Krycí list ZBV

Název Stavby dle SoD: Historická opěrná zeď v Roztokách, okres Praha - západ, silnice III/2421 III Název stavebního objektu/provozního souboru (SO/PS): SO 251.2 - Opěrná zeď (KSÚS)	Číslo SO/PS / / pořadí Změny SO/PS: SO 251.2/ 2	Číslo ZBV: 7.3
---	---	-----------------------

Předmět Změny: Celková změna statického zajištění OZ s ohledem na reálný stav stávající OZ vč. realizace deviátoru

Název (dílo) Změny: Změna statického zajištění OZ s ohledem na reálný stav stávající OZ a změna lanových kotví s ohledem na odlišný průběh skalního masivu vůči předpokladům ZDS

POHLED 1.1-1.1, M 1:10
PŘEVÁZKA - KOTVA S ÚKLODEM 17,5°

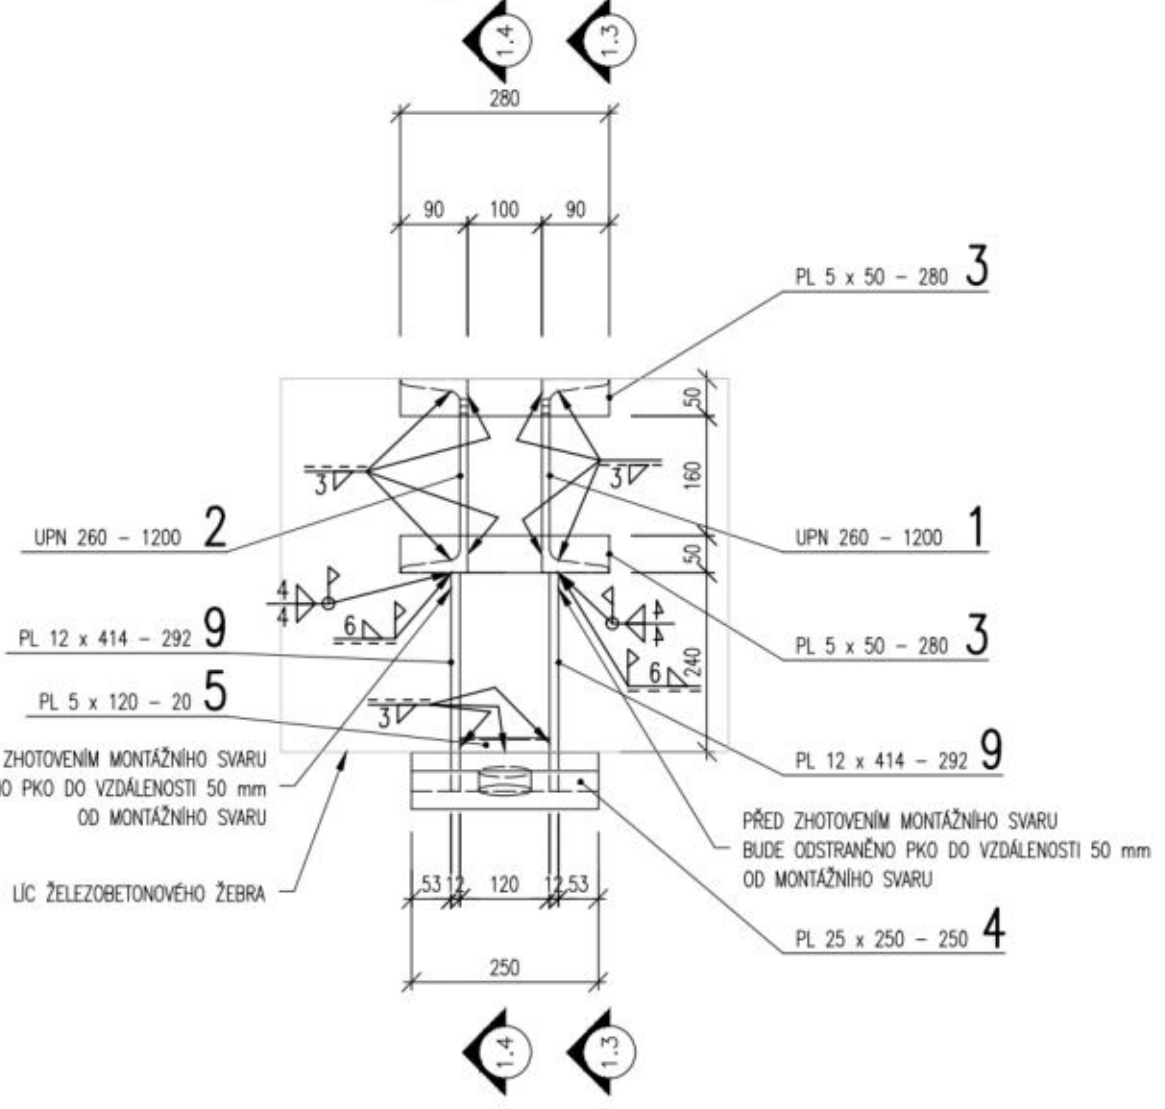
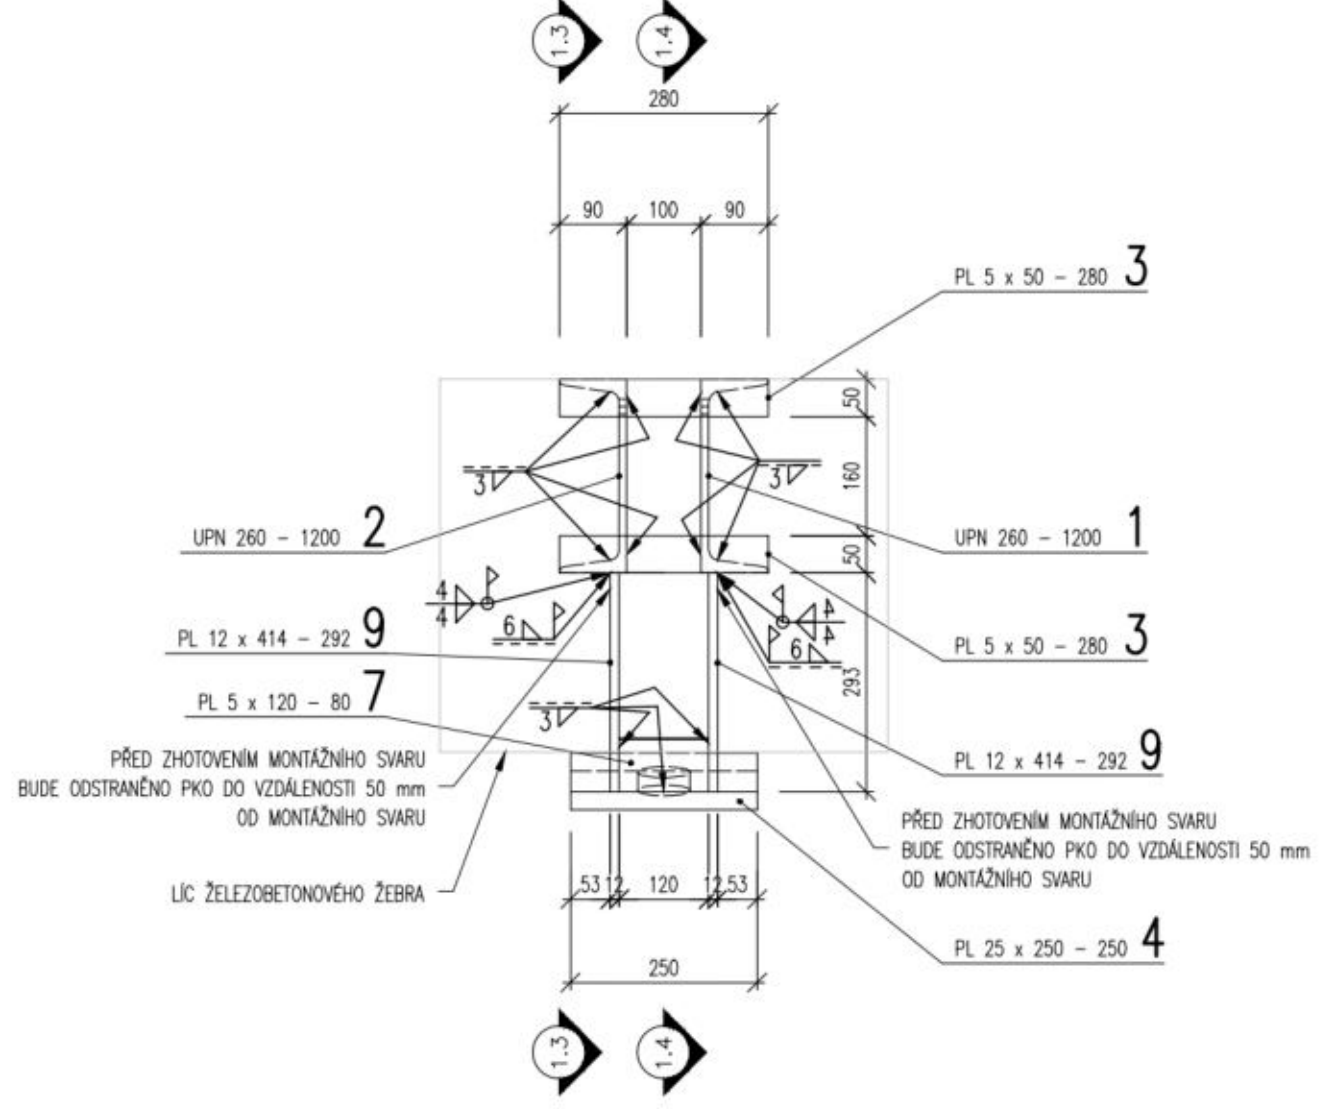
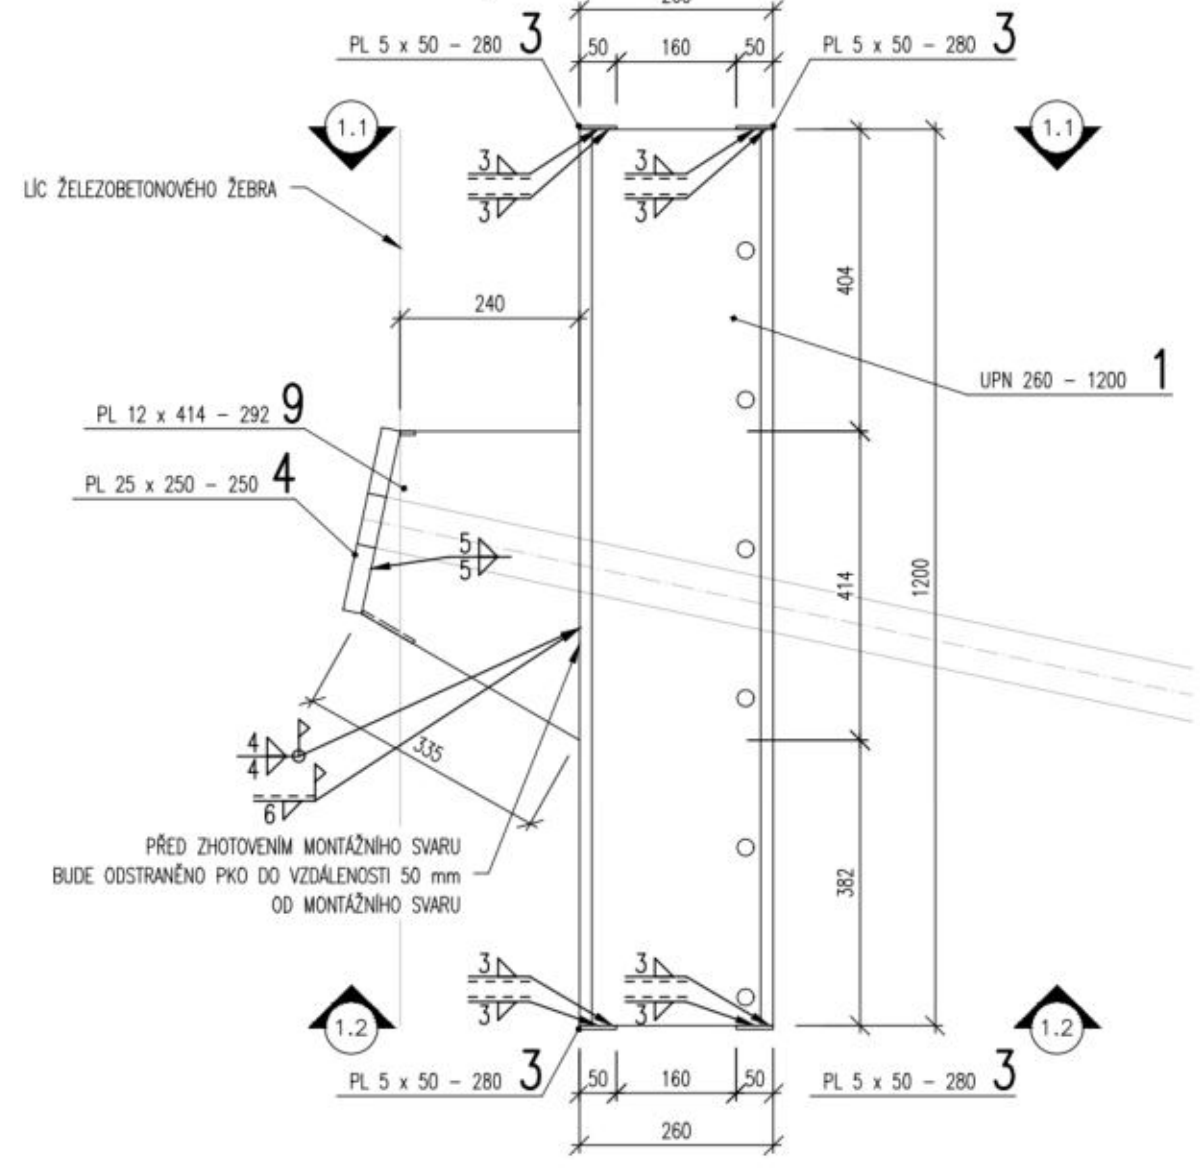
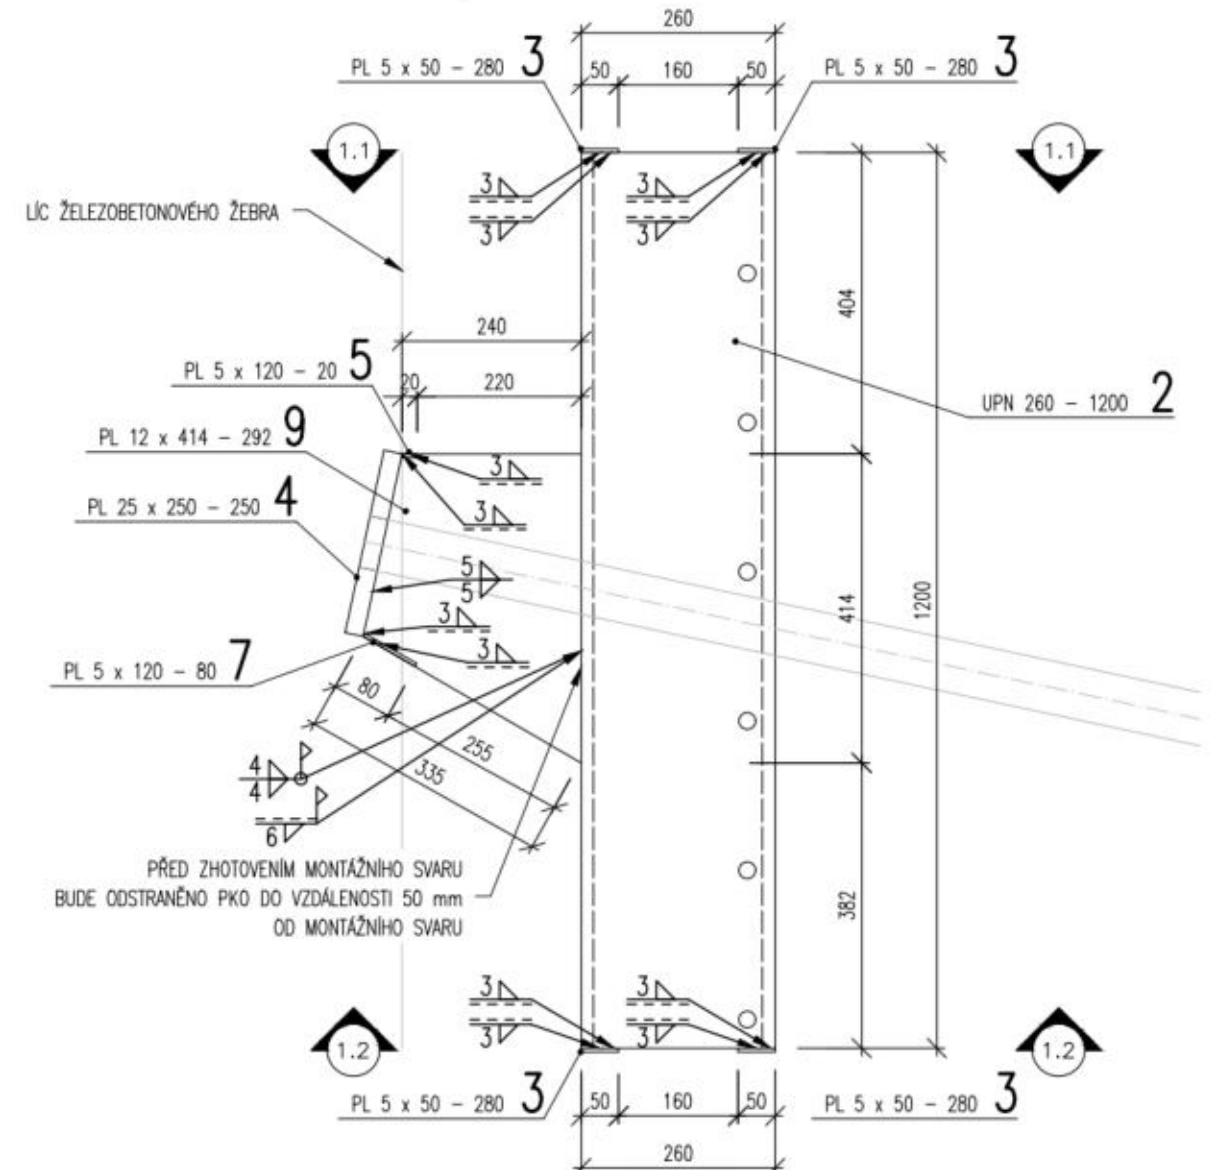
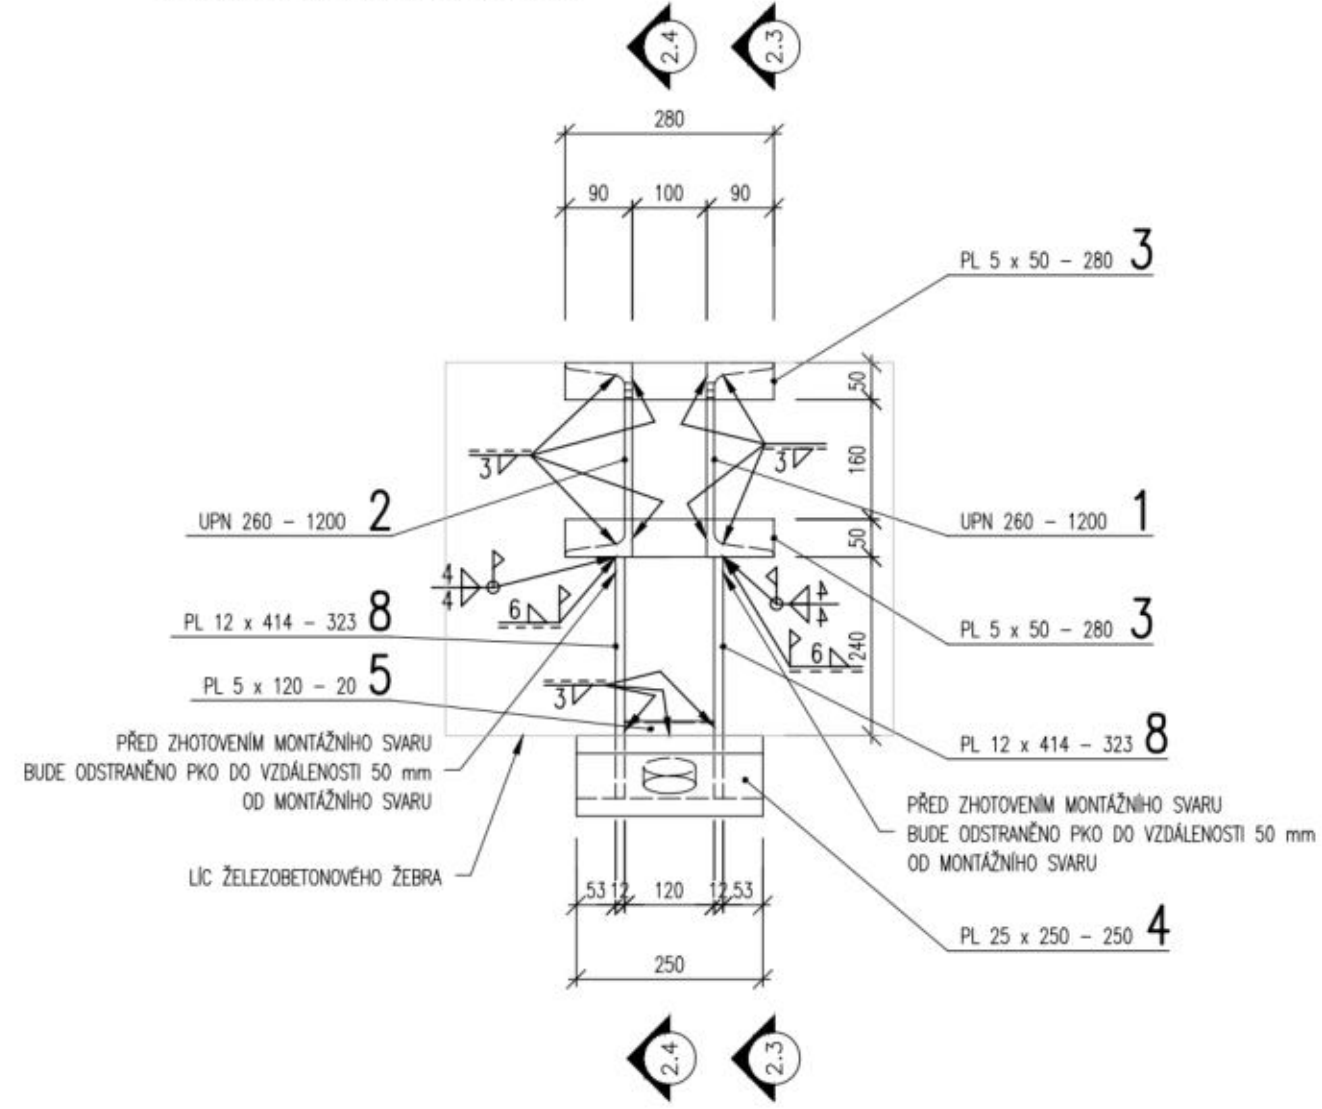
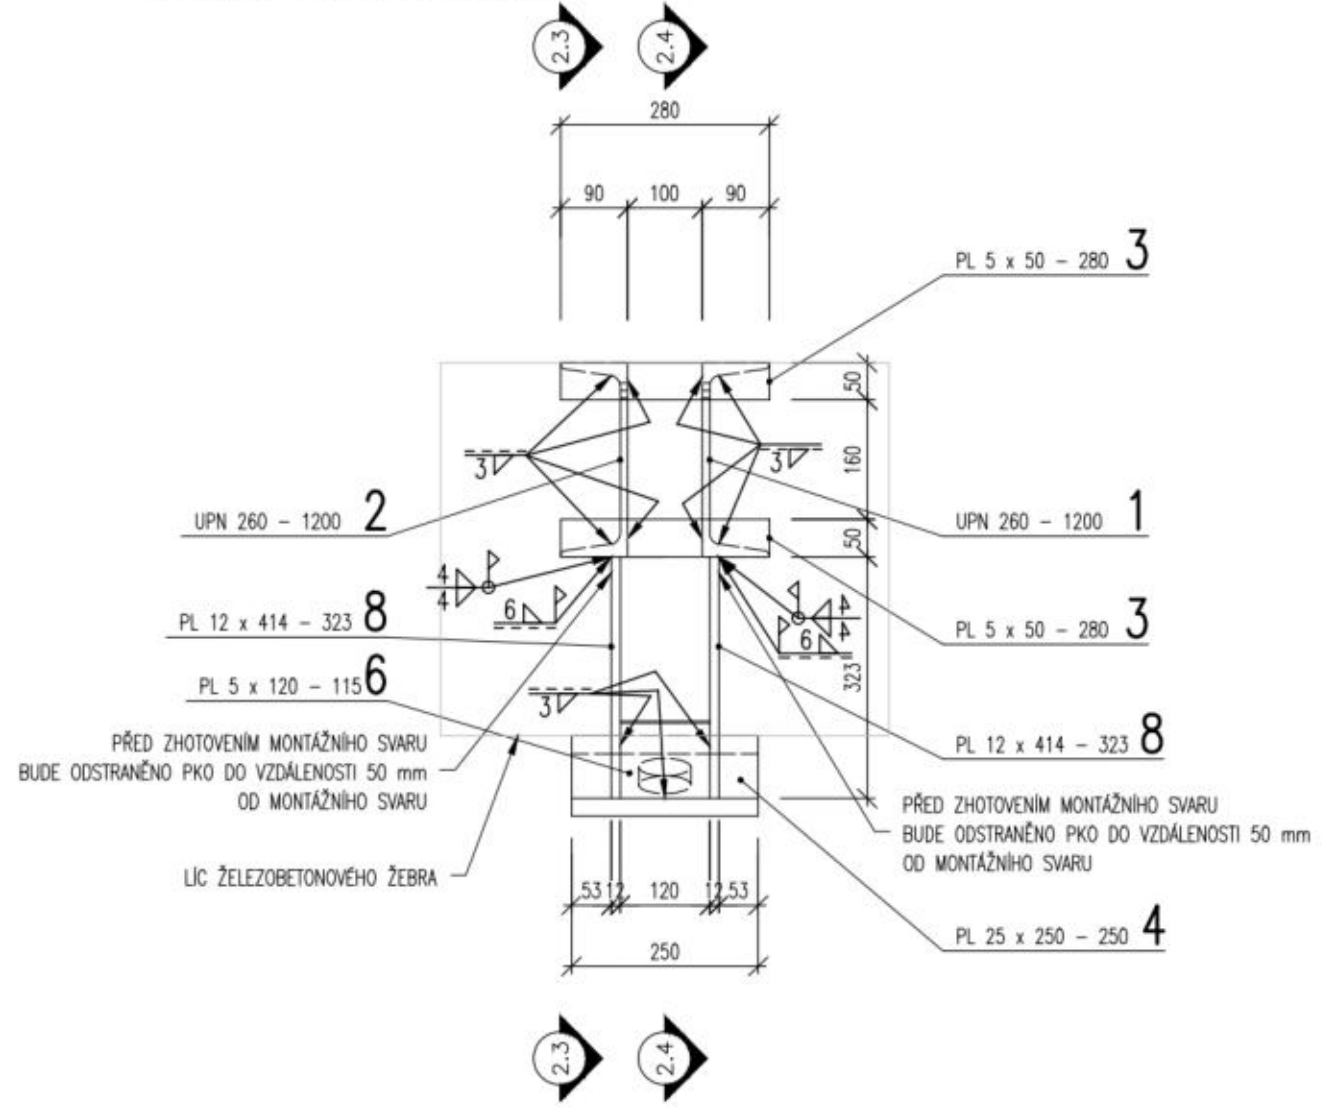
Vzhledem k odlišným geologickým podmínkám, kdy zadávací dokumentací předpokládané skalní podloží staticky vyhovující pro zabudování kořene zemních kotev bylo dosaženo ve větší, než předpokládané hloubce, je nutné aktualizovat polohu kotev po výšce žeber podle lokálních geologických podmínek (vrtatelnost, realizovatelnost kotev, injektovatelnost kořene). Třetí (horní) vrtaná úroveň předpokládaná vrtáním z komunikace je s ohledem na délky a sklon kotev nerealizovatelná vůbec. Tato skutečnost vyžaduje průběžné statické posudky jednotlivých žeber reagující na konkrétní realizované polohy lanových kotev a celkový statický přepočet opěrné zdi, což je nezbytné pro realizaci stavby v požadovaném čase a s požadovanými statickými parametry. Je nutné provést částečnou změnu prefabrikované konstrukce na monolitickou, využití staveništních prefabrikátů s ocelovými tuhými vložkami na žebrech opěrné zdi, následné zmonolitnění s použitím těžkého posuvného bednění. Je rovněž potřebné upravit rozsah nasazení jeřábové techniky, staticky upravit (tvar, dimenze) betonový trám v hlavě opěrné zdi, včetně doplnění ocelových prvků „mrtvých“ kotev. Třetí (horní) úroveň zemních kotev bude realizována z povrchu komunikace nad korunou opěrné zdi a musí být doplněna o deviátor na protější straně opěrné zdi, který zajistí zakotvení tahových sil v kotvách do staticky vyhovujícího podloží. S ohledem na minimalizaci nákladů je v třetí (horní) úrovni vzájemná vzdálenost lanových kotev upravena a statickým posudkem ověřena na 6m proti původně navrženým roztečím 3m.
